泊発電所3号炉審査資料	
資料番号	資料1
提出年月日	令和4年11月29日

泊発電所3号炉

防潮堤の設計方針について

(構造成立性評価の基本方針及び指摘事項に対する回答他)

試験体の作成に関する確認項目

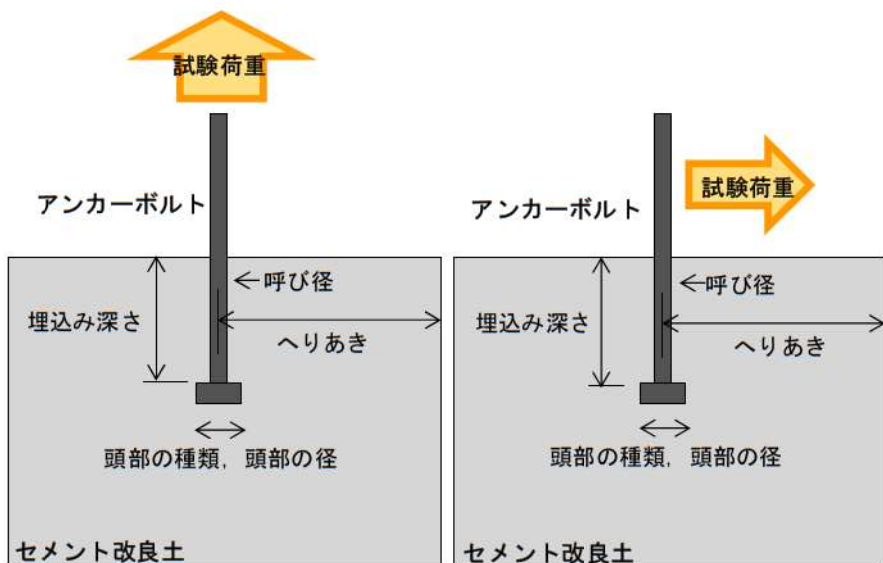
【指摘事項No.23】

止水目地の構造の一部であるアンカーボルトBの性能試験について、参考とする規格、基準等の適用範囲及びセメント改良土の特性を踏まえ、試験方法の詳細を説明すること。なお、説明に当たっては、以下の事項を含めて説明すること。

- 性能試験における試験体の確認項目（アンカーボルトの埋め込み深さ、配置間隔、埋込み側の端部形状等、性能試験の適用範囲に係るもの）
- 上記項目に対する試験体の条件設定の考え方

【指摘事項No.24】

止水目地の構造の一部であるアンカーボルトBの設計について、性能試験の結果を踏まえ、許容限界を含む設計の考え方を説明すること。なお、説明に当たっては、以下の事項を含めて説明すること。

- 性能試験の結果から判定される、アンカーボルトBおよびセメント改良土の破壊モード
- 上記破壊モードを踏まえた、止水目地およびセメント改良土に要求される止水機能

【④アンカーボルトBの性能試験計画】

- アンカーボルトBの性能試験では、セメント改良土にアンカーボルトを固定した試験体に試験荷重を作用させ、アンカーボルトの降伏耐力を確認する。
- アンカーボルトBは単体配置を計画していることから、単体配置を想定した引張試験及びせん断試験を実施する。
- 試験体の作成に関する確認項目は下表のとおりとし、セメント改良土は $\sigma 91$ 強度で実施する。
- アンカーボルトBの許容引張力及び許容せん断力の設定においては、性能試験でアンカーボルトの規格降伏点以上の結果が得られた場合、規格降伏点強度とする。

※3:アンカーボルトBの性能試験は単体配置を想定した引張試験及びせん断試験であることから、配置間隔は確認項目から除く。
